Změnový list

Projekt: „Zajištění kapacity a kvality SV Pardubice“
Podprojekt 2 - II.část intenzifikace prameniště Hrobice

Číslo smlouvy:	62/20/SOD
Číslo změnového listu:	2/10
Název změnového listu:	Výměna stávající plošiny v ČS Hrobice I. (SO 01.3) a Výměna stávající plošiny v ČS Čeperka – hlavní a pomocná studna (SO 03.6)
Datum:	10/2022
Identifikační číslo EIS:	129 300 MZE
Název smlouvy:	Zajištění kapacity a kvality SV Pardubice
Smluvní strany:	
Objednatel:	Vodovody a kanalizace Pardubice, a.s. Teplého 2014 530 02 Pardubice
Zhotovitel:	Společnost ÚV Hrobice Vážní 456 Hradec Králové, 503 14

Podesta Hrobice

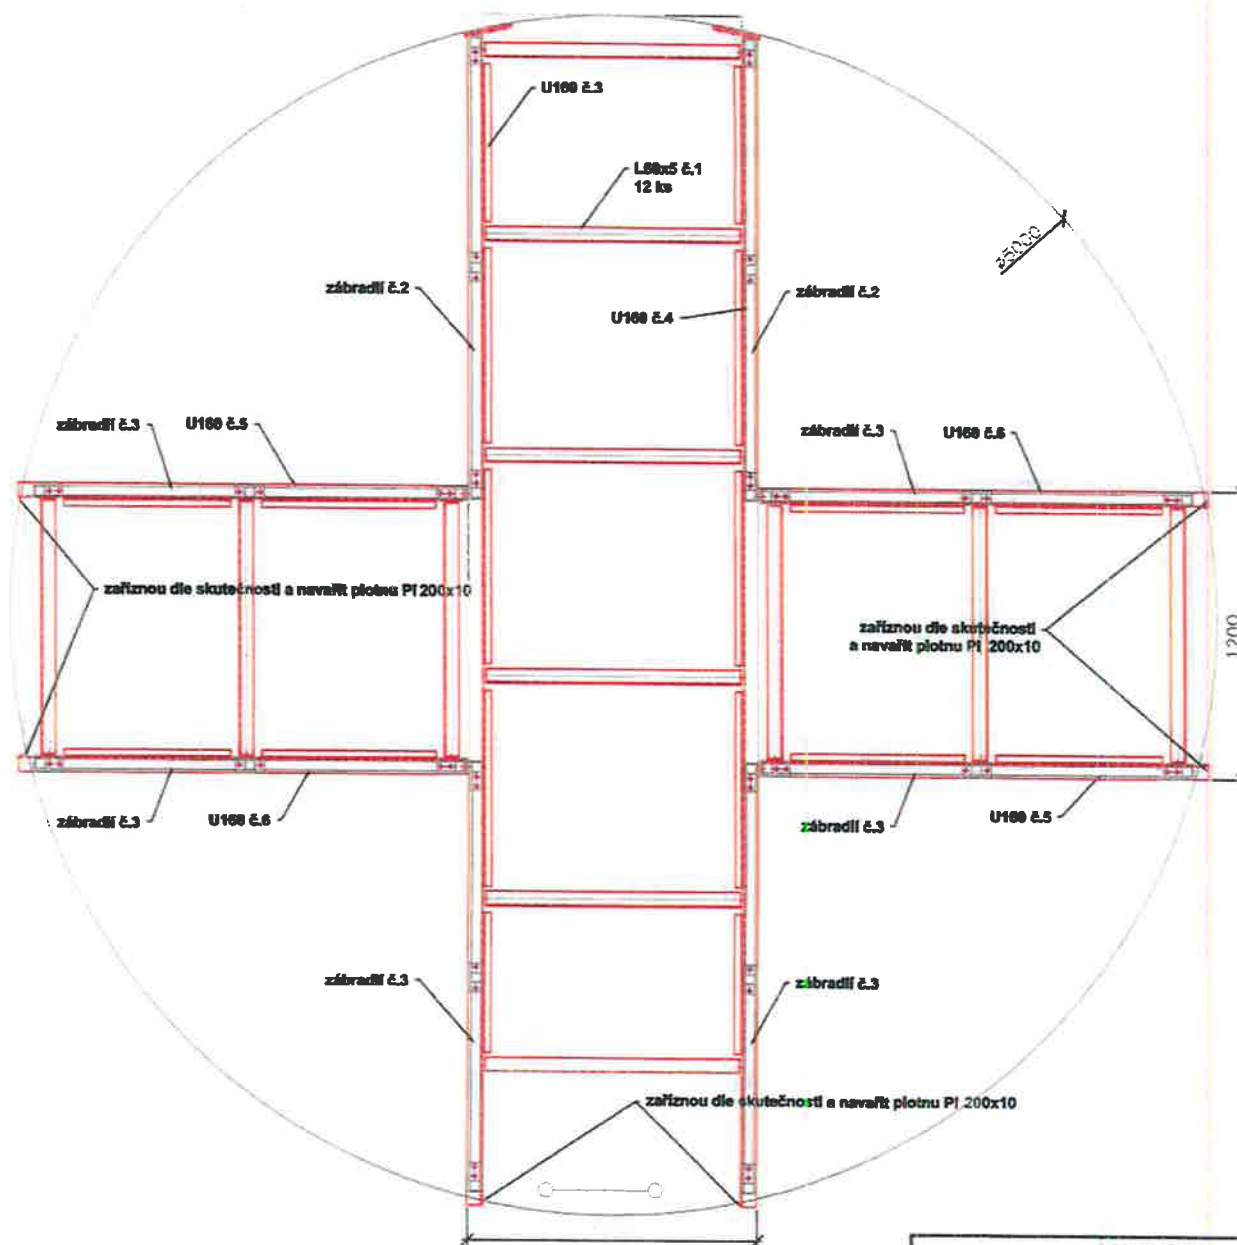
Předmětem změnového listu je výměna stávající obslužné plošiny v ČS Hrobice I. (SO 01.3), výměna stávající obslužné plošiny v ČS Čeperka - pomocná studna (SO 03.6) a výměna stávající obslužné plošiny v ČS Čeperka - hlavní studna (SO 03.6).

Na základě dodatečného stavebního průzkumu fyzického stavu obslužných lávek u ČS Hrobice I. a u ČS Čeperka- hlavní a pomocná studna Objednatel a za účelem zajištění bezpečnosti obsluhy pracovníků ÚV dojde k výměně stávajících ocelových lávek za nové z nerezového materiálu s kompozitovými pororošty.
